BAUTEILKATALOG ZUR DENKMALSCHÜTZERSICHEN STELLUNGNAHME IM ACHALMBAD, REUTLINGEN

Reutlingen, den 16.12.2022

Sanierung Achalmbad Reutlingen
Albstraße 17-19
72764 Reutlingen

DECKENVERKLEIDUNG

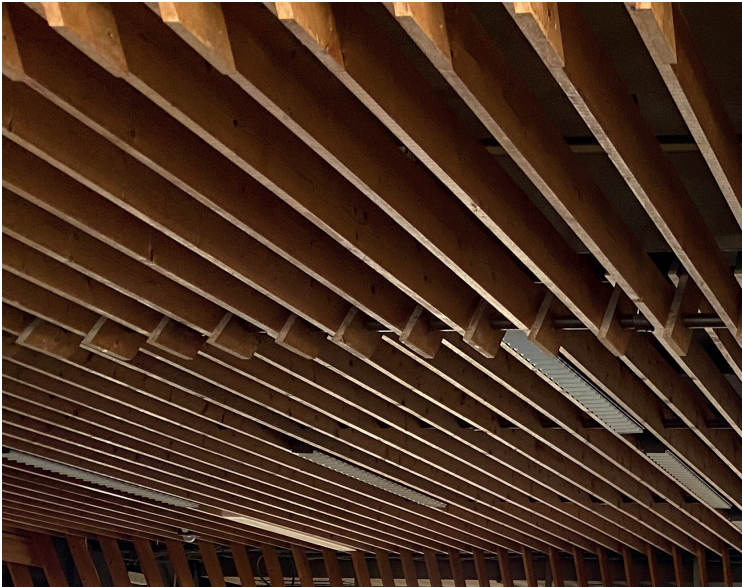
Die bestehende Holzschalung wird entfernt.
Aus gestalterischen und akustischen Gründen soll eine Akustikdecke mit den Abmessungen 60/60 cm ausgeführt werden.
Aufgrund der Tragkonstruktion muss evtl. der komplette, bestehende Deckenaufbau abgebrochen werden (Inklusive historischen Ritzputz).
Dies wird im Moment noch abgestimmt.

BECKENKOPF - OBERSEITE

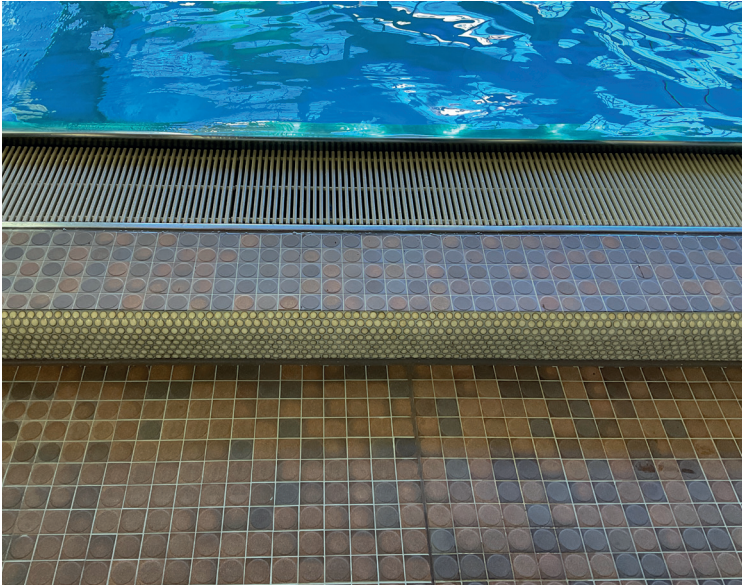
Die bestehenden Fliesen, an der Oberseite des Beckenkopfes, werden entfernt und durch neue Fliesen ersetzt.
Fabrikat Agrob Buchtal Quarzit 8454-B200 HK, Format 30/60 cm.

BECKENKOPF - SEITENFLÄCHE

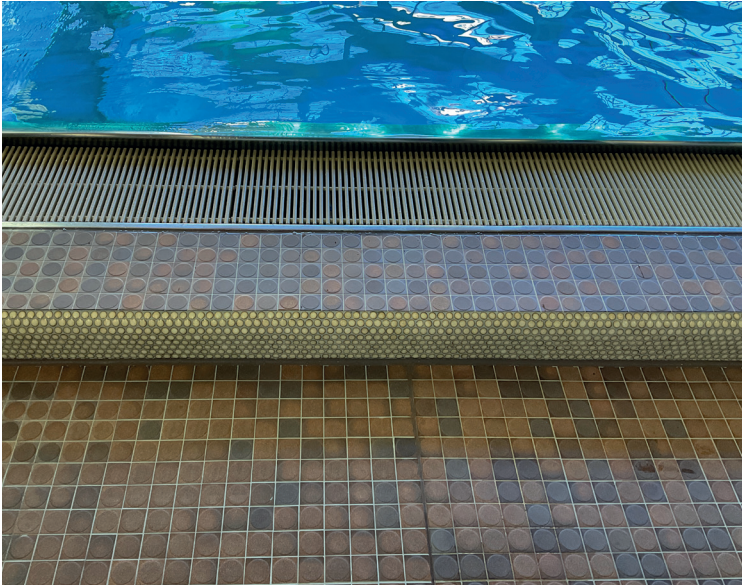
Die bestehenden Fliesen an der Seite des Beckenkopfes werden entfernt und durch neuen Mosaikfliesen ersetzt.

Fabrikat Agrob Buchtal Mosaik Fresh snow white.

WANDNISCHEN

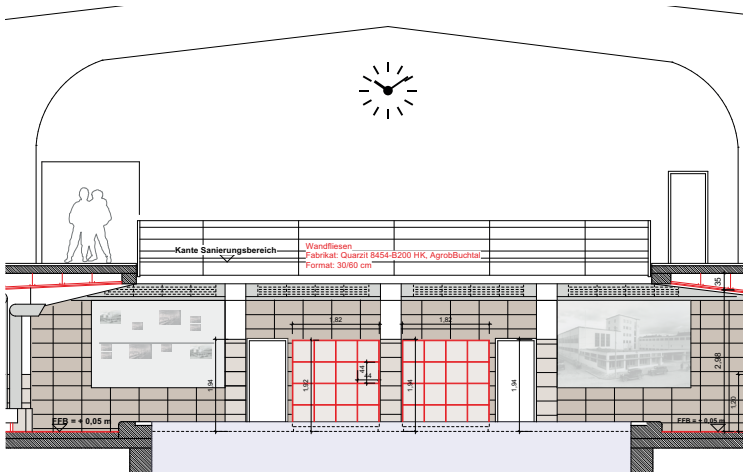
Die bestehenden Spiegel werden entfernt und durch eine (Acryl-)Glasscheibe ersetzt. Auf eine Glasscheibe wird über die gesamte Fläche ein, grafisch bearbeitetes, historisches Foto aufgebracht. Auf der zweiten Glasscheibe wird, in Form einer Zeitlinie mit Fotos und kurzen Texten, die Geschichte des Achalmbades dargestellt.

WASSERAUFSICHT

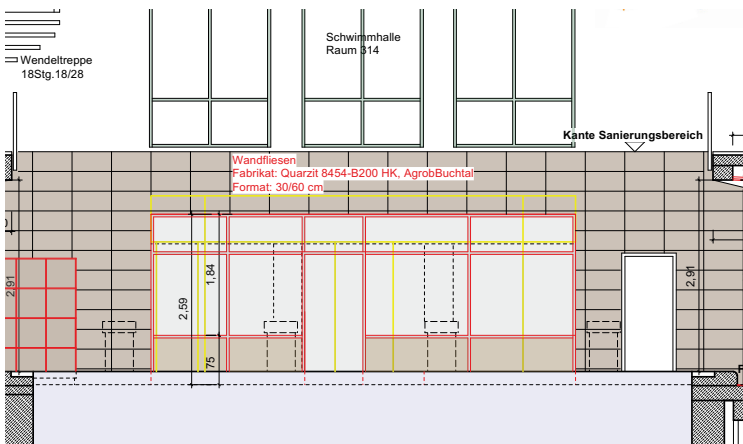
Demontage des bestehenden Vorbaus. Gem. beiliegendem Plan wird der Vorbau und der sich dahinter befindende Raum neu gestaltet.
(Siehe Anlage 4)
